PROJETO EXECUTIVO

1º PAVIMENTO - PLANTA DE LAYOUT

DATA:	26.02.2018	ESCALA:	IND.	PROJETO:	ARQUITETURA
CLIENTE:	FREDERICO MARQUES	ARQUITETO:	RENATO SIQUEIRA E FREDERICO MARQUES		
PROJETO:	HQ-480-020-PAV.1A-LAY-00

1º PAVIMENTO
ESCALA 1:50

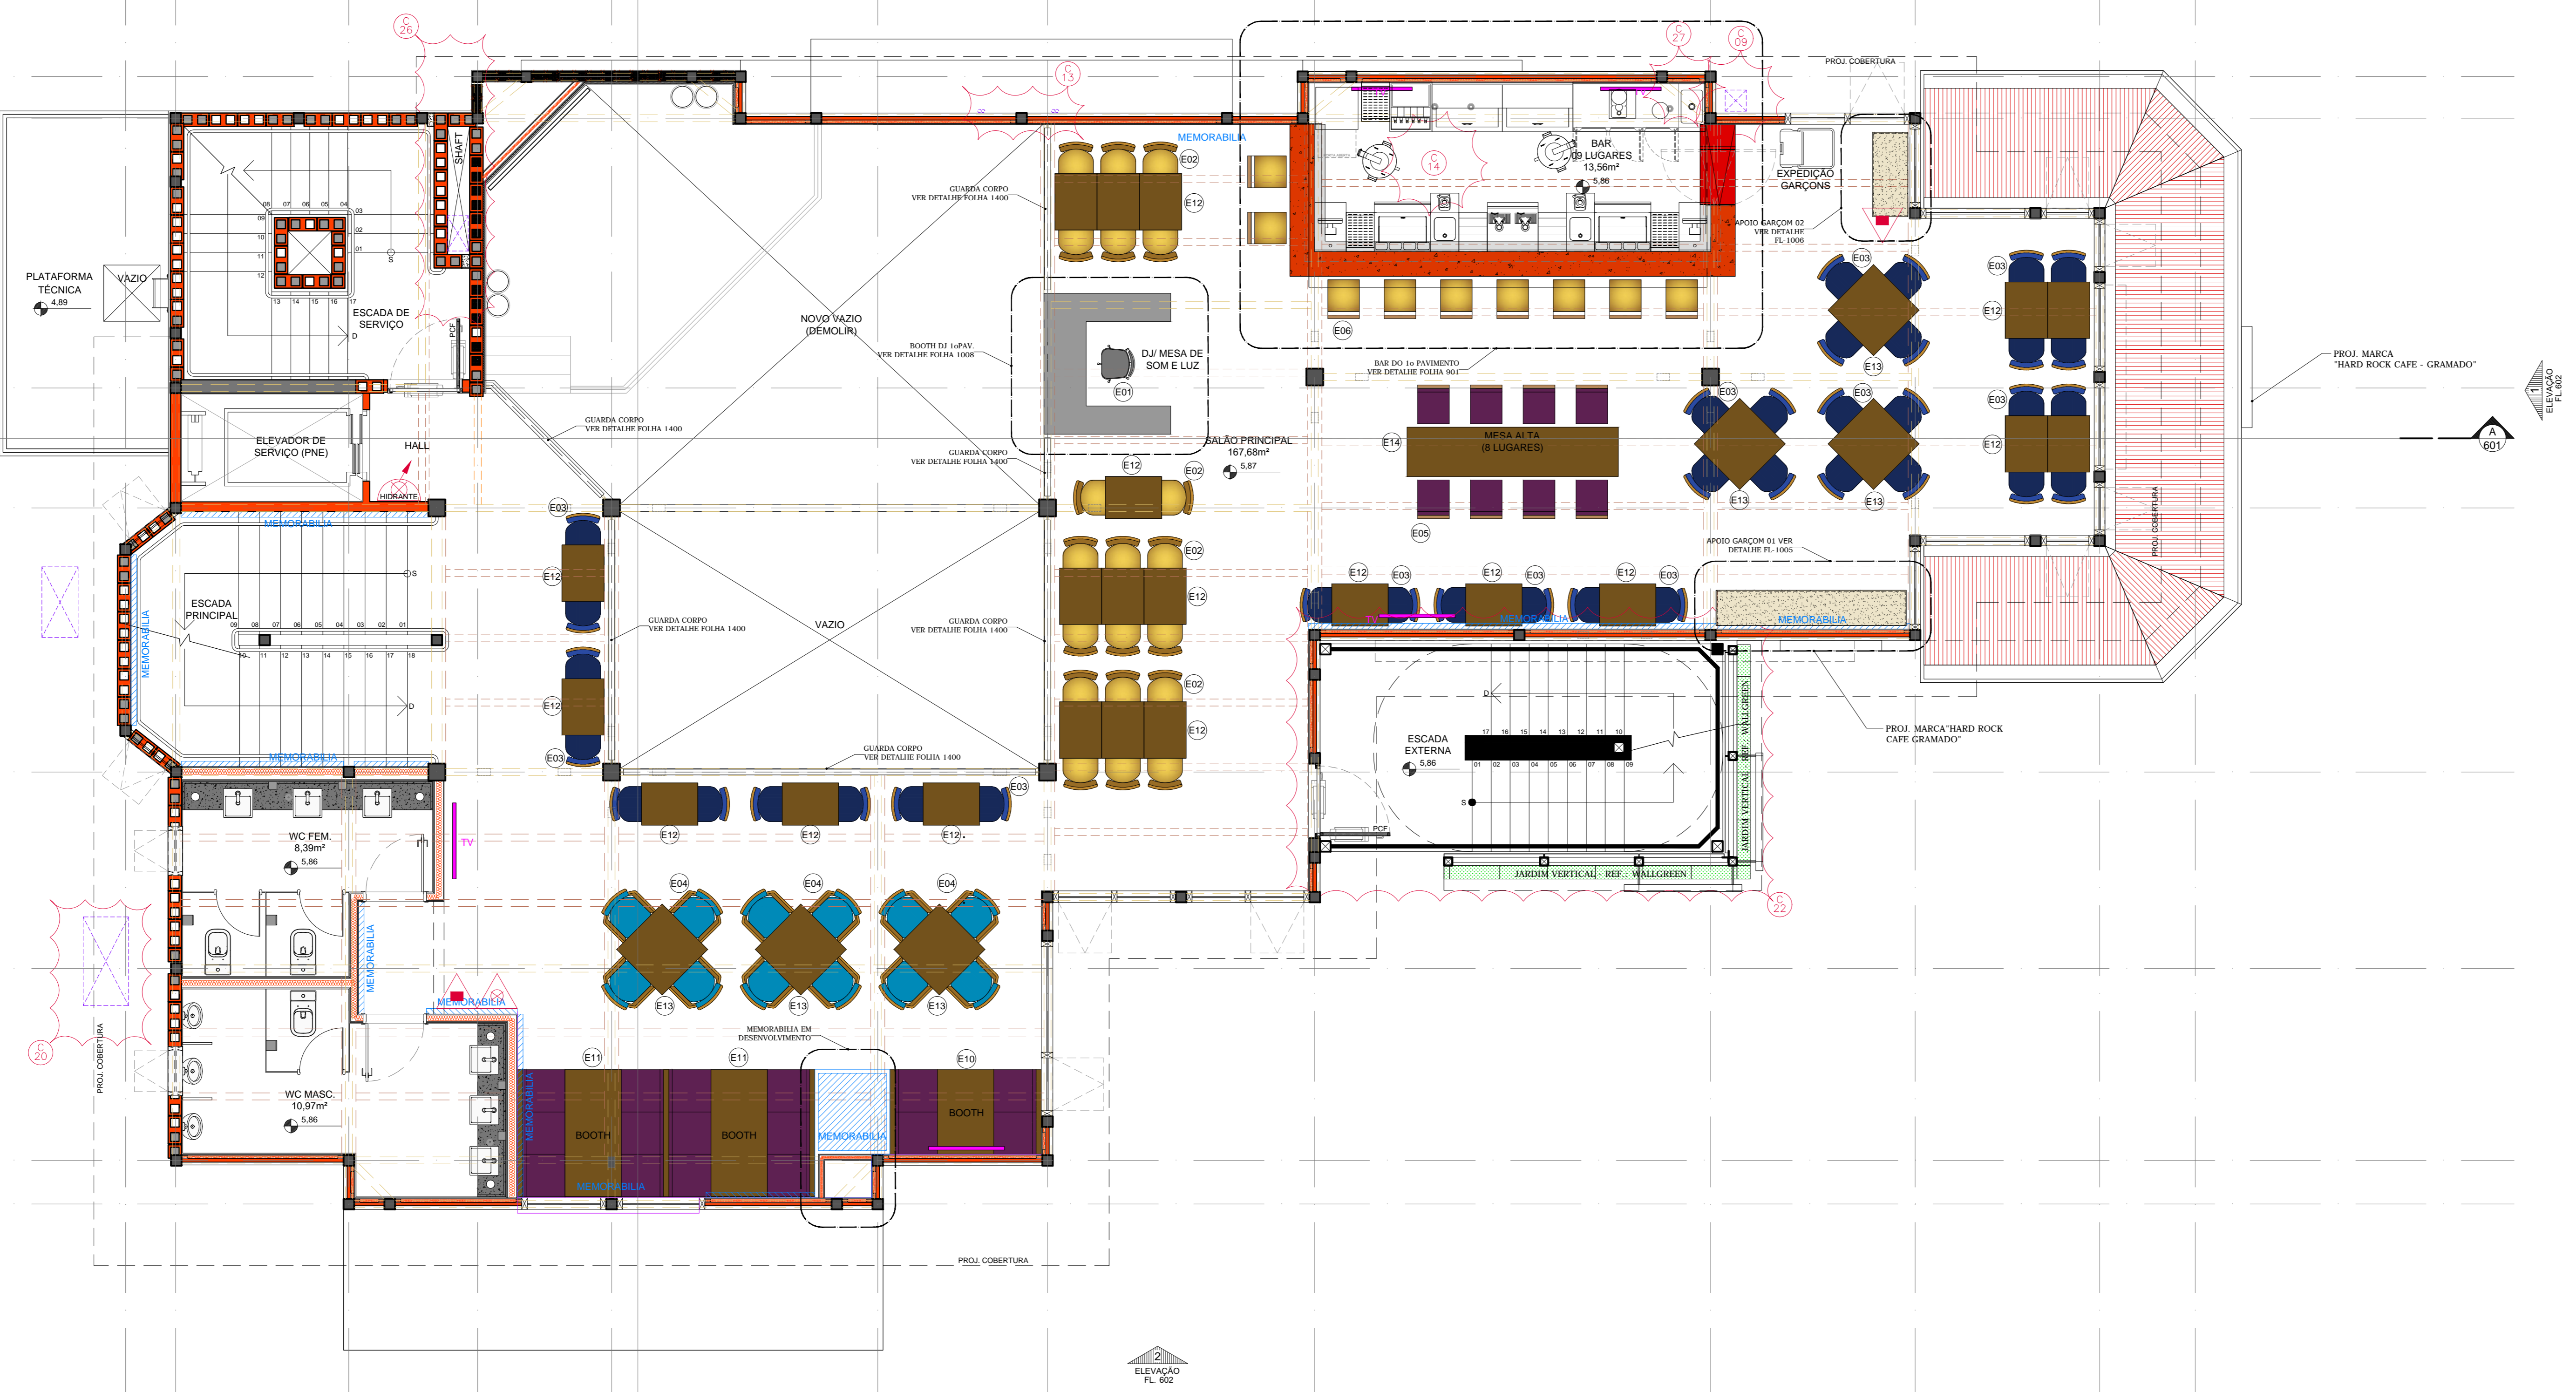
NUM.	DESCRIÇÃO	RESPONSÁVEL
01	LUMINOTÉCNICA DEVERÁ CONSIDERAR FORRO EM TODA A ÁREA DA COZINHA VERIFICAR PE-DIREITO NOS CORTES E INSERIR LUMINÁRIAS DE SOBREPOR	ARQ./LUMINO.
02	SUBSOLO: ESTRUTURA DEVERÁ REVER QUANTIDADE DE DEGRAUS DA NOVA ESCADA	ARQ./ESTRUT.
03	SUBSOLO: INSERÇÃO DA SALA DO HACK	ARQ.
04	NOTA GERAL: COZINHA DEVERÁ DETERMINAR POR ONDE SERÁ O CAMINHAMENTO DAS LINHAS DE BEBIDAS QUE ABASTECERÃO OS BARES	ARQ./COZINHA
05	NOTA GERAL: ARQUITETURA AGUARDA OK DA PREFEITURA QUANTO A APROVAÇÃO DAS ÁREAS DE JARDIM E PERMEÁVEL QUE DEVERÃO SER FEITAS	ARQ./PREF.
06	SUBSOLO: AGUARDANDO PROJETO DA SUBESTACÃO PARA INSERIR ACESSOS E MEDIDAS OFICIAIS DE SEU PERÍMETRO	ARQ./ELÉT.
07	2ºPAV.: ESTRUTURA DEVERÁ ATENTAR PARA CONSTRUÇÃO DE PISO WALL COM IMPERMEABILIZAÇÃO DEVIDO A INSTALAÇÃO DA MÁQUINA DE AR-COND.	ARQ./ESTRUT.
08	NOTA GERAL: COZINHA FARÁ NOVO ESTUDO DOS LAYOUTS DOS BARES DEVIDO AO NOVO ESQUEMA DE DISTRIBUIÇÃO DE CHOPP VIA MANGUEIRAS	ARQ./COZINHA

09	ELEVACÃO 04 (TÉR., 1º E 2º PAV.): CORREÇÃO DA LARGURA DOS CAIXILHOS DEVIDO AO DUTO DE INSUFLETAMENTO DE AR EXTERNO (AR-CONDICIONADO)	ARQ.
10	SUBSOLO: HIDRÁULICA DEVERÁ PREVER GRELHAS PARA EVITAR QUE A ÁGUA INVADA A RAMPA, E POR CONSEQUÊNCIA, O ACESSO DA COZINHA	ARQ./HIDRA.
11	COBERTURA E CORTE AA: REVISÃO DO NÍVEL DA CAIXA D'ÁGUA	ARQ./ESTRUT.
12	COBERTURA: INSERÇÃO DE ALÇAPÃO PARA VISTORIA DO RESERVATÓRIO	ARQ./ESTRUT.
13	TÉRREO: AR-CONDICIONADO DEVERÁ AVALIAR NOVO CAMINHAMENTO PARA DUTOS FRIGORÍFICOS DAS EVAPORADORAS DO SUBSOLO; DUTOS NÃO PODEM PASSAR NA FRENTE DOS CAIXILHOS	ARQ./AR-COND.
14	SUB., TÉR E 1º PAV.: COZINHA DEVERÁ VALIDAR PONTOS DE ELÉTRICA, GÁS E HIDRÁULICA	ARQ./COZINHA

15	SUB.: ÁUDIO DEVERÁ REVISAR POSICIONAMENTO DAS CAIXAS DE SOM NA ÁREA DO PREPARO; HÁ INTERFERÊNCIA COM DUTOS DAS COIFAS	ARQ./ÁUDIO
16	SUB E 1ºPAV.: LUMINOTÉCNICA DEVERÁ REVISAR POSICIONAMENTO DAS LUMINÁRIAS; HÁ INTERFERÊNCIA COM OS ALÇAPÓS DE MANUTENÇÃO	ARQ./LUMINO.
17	SUB. E TÉR.: ÁUDIO DEVERÁ REVISAR POSICIONAMENTO DA CAIXA DE SOM NA ÁREA DE CIRCULAÇÃO; HÁ INTERFERÊNCIA COM LUMINÁRIA	ARQ./ÁUDIO
18	TÉR E 1ºPAV.: LUMINOTÉCNICA, ÁUDIO E AR-COND. DEVERÃO REVISAR POSICIONAMENTO DAS LUMINÁRIAS, CAIXAS DE SOM E CASSETES	ARQ./LUM./AR-COND.
19	TÉR.: ÁUDIO DEVERÁ REVISAR POSICIONAMENTO DA CAIXA DE SOM; HÁ INTERFERÊNCIA COM ALÇAPÃO DE MANUTENÇÃO	ARQ./ÁUDIO
20	1º, 2ºPAV. E COB.: AR-COND. DEVERÁ AFASTAR DUTO DE EXAUSTÃO DAS COIFAS PARA FORA DA PROJEÇÃO DA COBERTURA	ARQ./AR-COND.
21	2ºPAV.: LUMINOTÉCNICA DEVERÁ INSERIR LUMINÁRIAS NA COZINHA DE APOIO; ATENÇÃO COM ALÇAPÃO DE MANUTENÇÃO	ARQ./LUMINO.
22	TÉR., 1º E 2ºPAV.: INSERÇÃO DE NOVA ESCADA METÁLICA DE EMERGÊNCIA EXTERNA LUMINO. E ÁUDIO DEVERÃO REVISAR POSICIONAMENTO DAS CAIXAS E LUMINÁRIAS	ARQ./LUM./LUM.

23	TÉR.: INSERÇÃO DE NOVA ESCADA DE FUGA NO JARDIM LATERAL	ARQ.
24	TÉR.: REVISÃO DO LAYOUT DO TERRAÇO	ARQ.
25	TÉR.: ARQUITETURA DEVERÁ CONSULTAR ACÚSTICA PARA CONSTRUIR BARREIRA SONORA PARA OS EQUIPAMENTOS DOS FUNDOS	ARQ./ACUST.
26	SUB.: A COB.: AR-COND. E HIDRÁULICA DEVERÃO REVISAR POSICIONAMENTOS DE PRUMADAS E DUTOS DE VENTILAÇÃO NO SHAFIT DA NOVA ESCADA	ARQ./HID./AR.
27	ATENÇÃO COM DESCIDAS DE HIDRÁULICA APARENTES NO SALÃO; PREVER FECHAMENTO/ SHAFIT	ARQ./HID.
28	2ºPAV.: HIDRÁULICA DEVERÁ REVISAR NOVA POSIÇÃO DO DML	ARQ./HID.
29	2ºPAV.: LUMINOTÉCNICA DEVERÁ REVISAR TAMANHO DO LUSTRE DE GUITARRA	ARQ./LUMINO.
30	SUB.: HIDRÁULICA DEVERÁ REVISAR POSICIONAMENTO DO RESERVATÓRIO DE ÁGUA QUENTE	ARQ./HID.
